1. 2023 19 01 RE Gedempte wadi bouwterrein Van de Kolk.....	2
2. 2023 14 03 F3 210105-02_641-00 - Situ Bouwaanv_20230606_geredigeerd	5
3. 2023 11 10 F4 2023-10-11-650-00 - Situatietekening waterhuishouding	6

BLOEMENDAL

Situatietekening waterhuishouding 650-00

Van: [redacted] <[redacted]@vandekolk.nl>
Verzonden: dinsdag 25 juni 2024 14:47
Aan: [redacted]
Onderwerp: Bloementuin, waterhuishouding
Bijlagen: Situatie fase 2 blok 1, 2, 6, 7 en 8.pdf; F3 210105-02 641-00 - Situ Bouwaanv 20230606.pdf; Situatie fase 1 blok 1, 2, 3, 4, 5, 6 en 7.pdf; Situatie fase 1 blok 13.pdf; Situatie fase 1 blok 8, 9, 10, 11 en 12.pdf; Situatie fase 1 blok 14 en 15.pdf; Situatie fase 2 blok 3, 4 en 5.pdf; F4 2023-10-11-650-00 - Situatietekening waterhuishouding.pdf

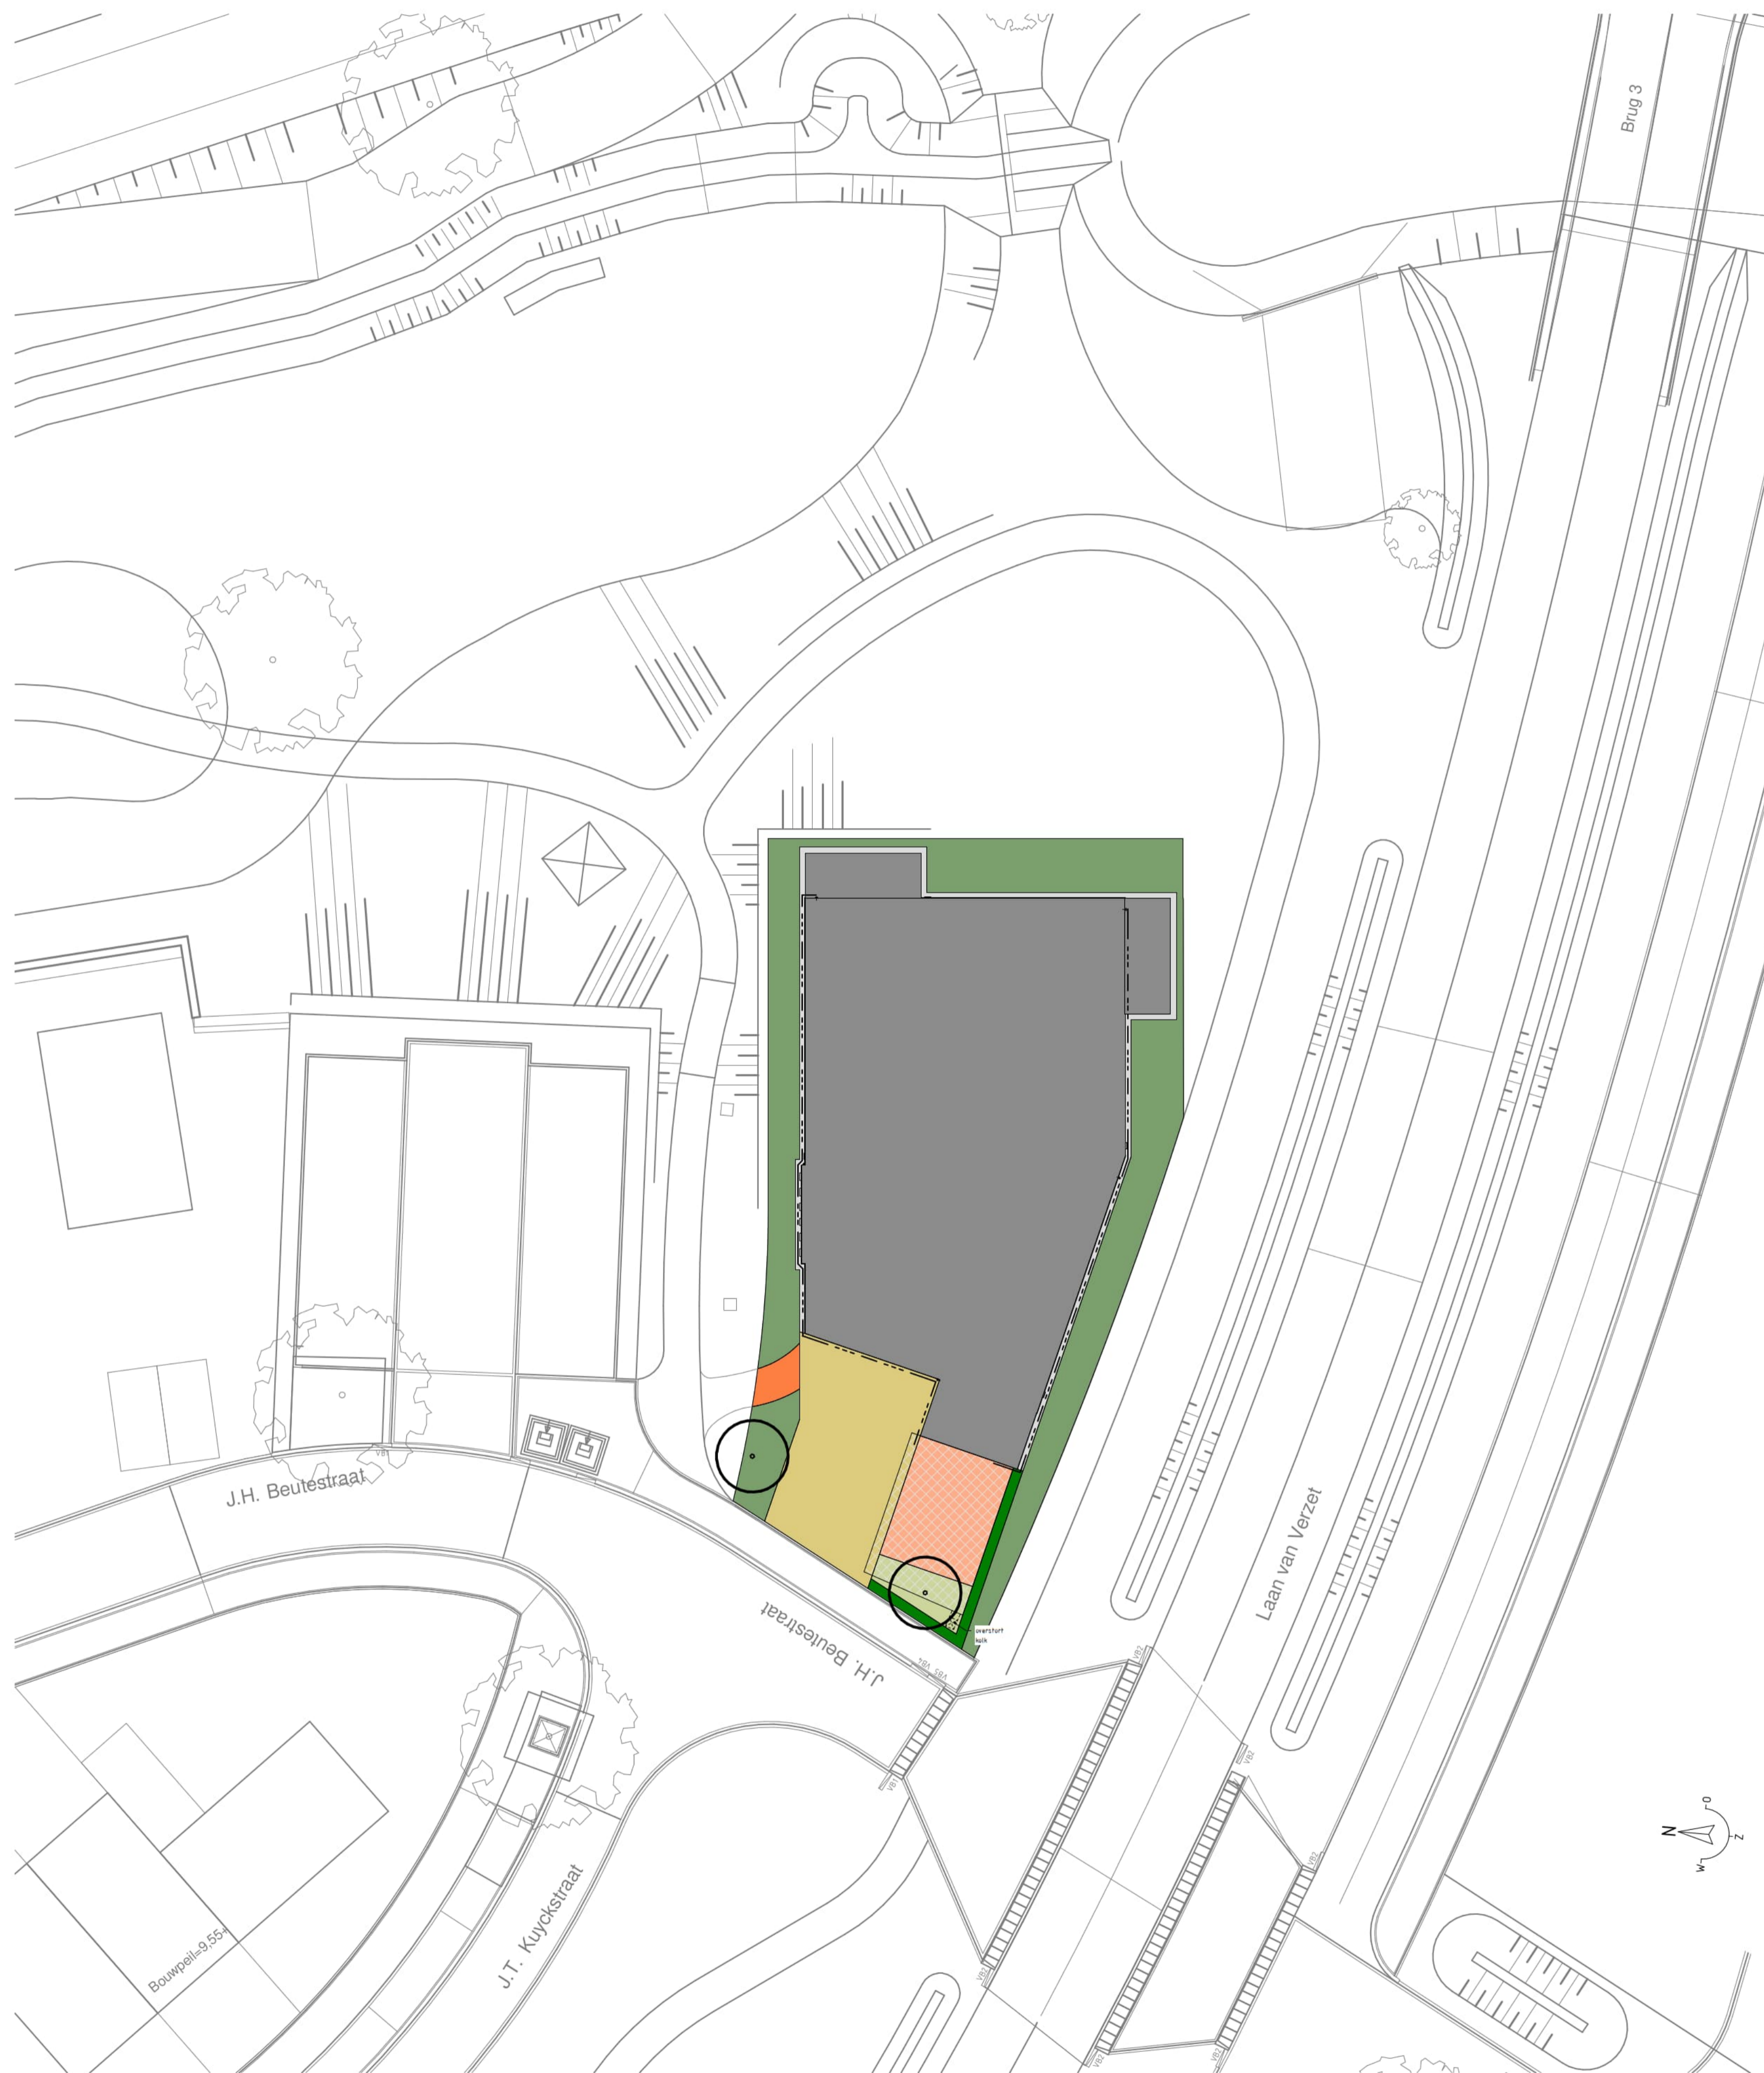
In de bijlage heb ik de aanlegtekening bijgevoegd, hierop is te zien dat de waterafvoer gewaarborgd is. De ondiepe wadi's voeren af naar een welput (rechts op de tekening). Als ik dit zo bekijk is er niets mis met de waterafvoer, mits de gedempte wadi weer in ere word hersteld. Heb jij toevallig de hoogtes gemeten?

De wadi die er aan de voorzijde zit heeft geen afvoer. Hier kunnen we het water niet in kwijt en dit zal dan later ook een probleem worden als wij dat zo zien. De wadi die er nu nog zit is volgens ons te ondiep met hetgeen er nu aan hoogte ligt van gebroken puin.

Nu heb ik gezien dat de door ons gegraven 'wadi' is gedempt, waardoor de afwatering stagneert.

Zo ja, zou jij dan na het afronden van de werkzaamheden (verwijderen steigers en silo) deze wadi weer in de oorspronkelijke staat willen herstellen.

Principe verloop infiltratiekratten

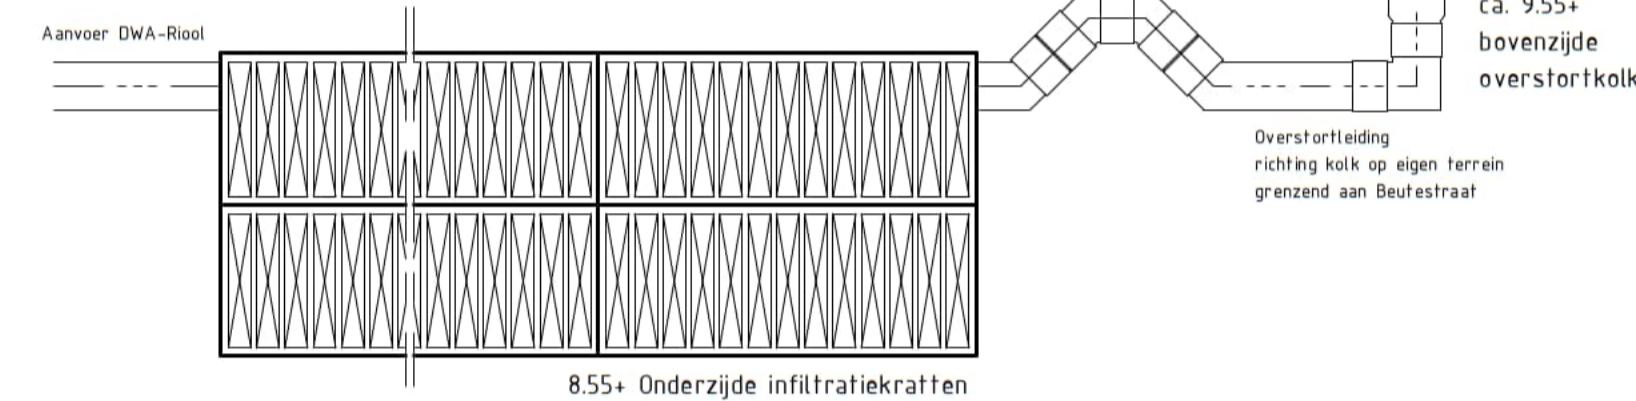
Uitgevoerd als 2 stuks op elkaar gestapeld, totaal benodigde oppervlakte = 41m². Overstortvoorziening kratten aangegeven op tekening, aan rechterzijde gebouw, hier voorzieningen treffen zodat deze via een overstortleiding kan afvoeren richting de Trammelant beek. Zie ook Beeldkwaliteitsplan Bloemendal Fase 1.

Project	Bloemendal fase 1 Barneveld
Inhoud tekening	Situatie infiltratiekratten blok 13
Opdrachtgever	
Schaal	1:100
Getekend door	
Datum	08-05-2024
	Wijziging A
	Wijziging B
	Wijziging C

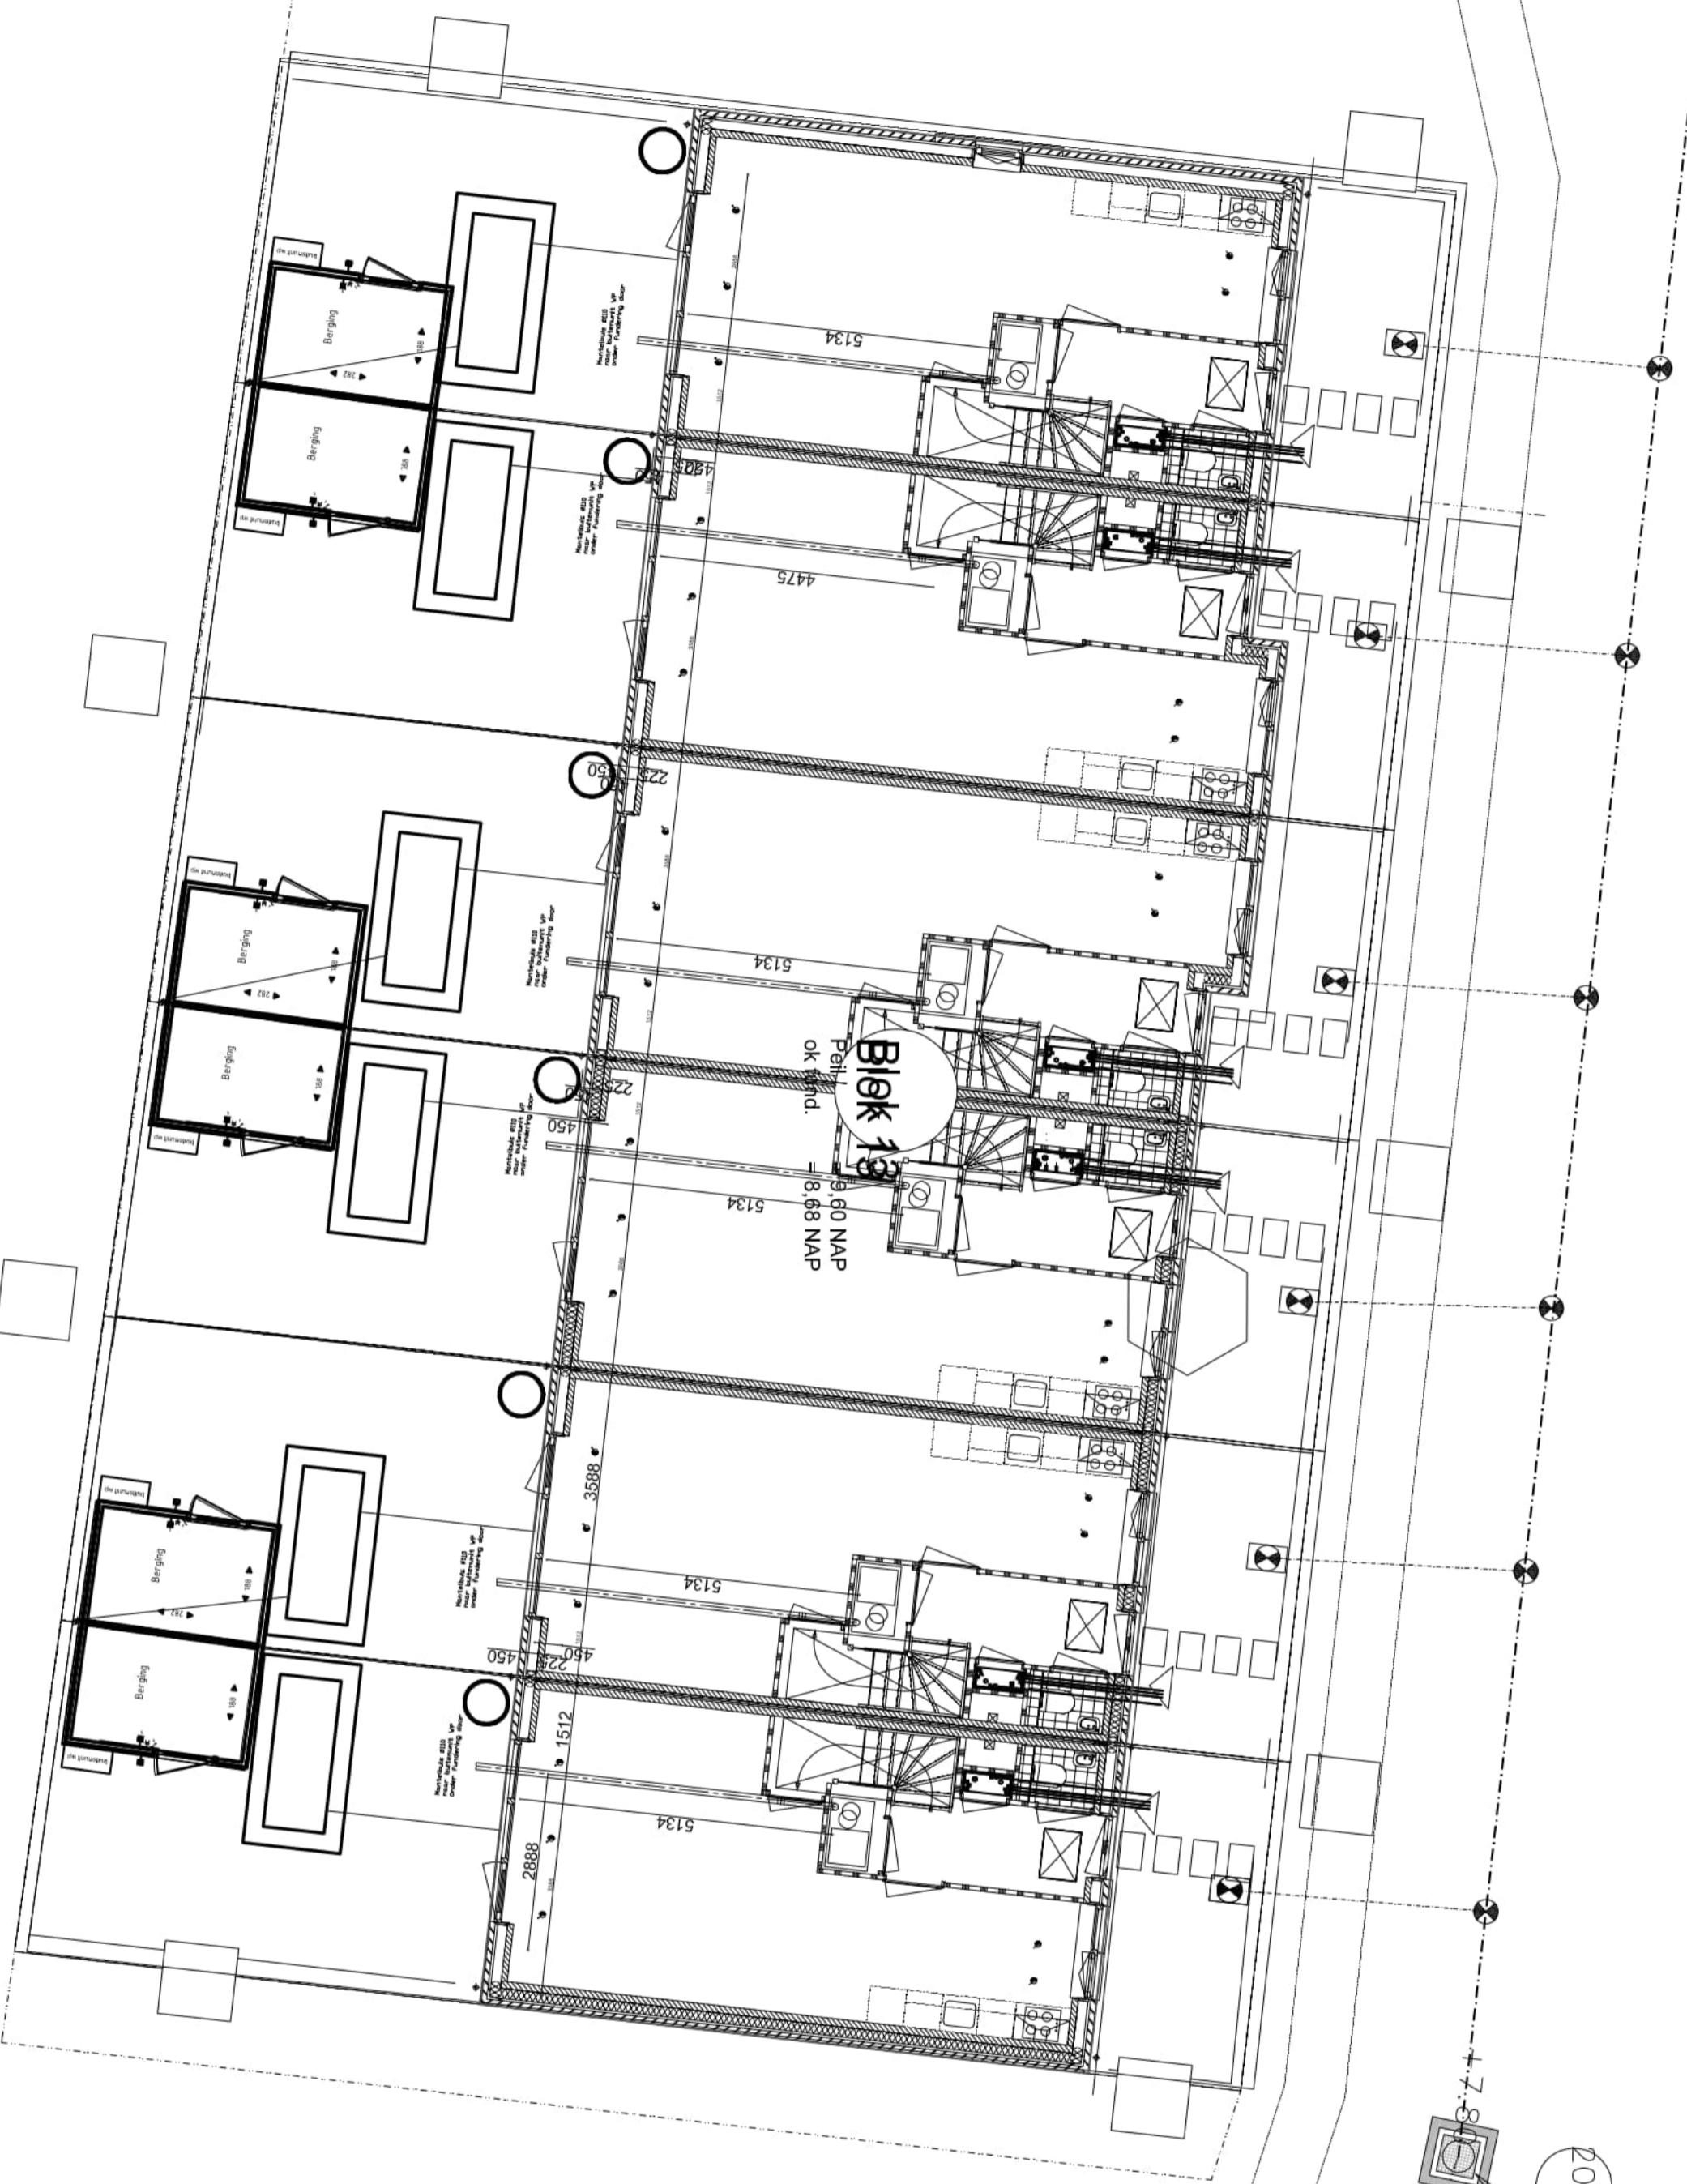
Op tekening met rode punten heb ik aangegeven bij welke woningen we niet voldoen aan de 3 meter eis.

- 13 woningen vallen niet in de 3 meter
- Hiervan zijn er 7 woningen die binnen de 2- 2,5 meter zitten, maatlijnen heb ik aangegeven.
- 2 woningen zaten ruim buiten de 3 meter maar na de uitbouw niet meer.
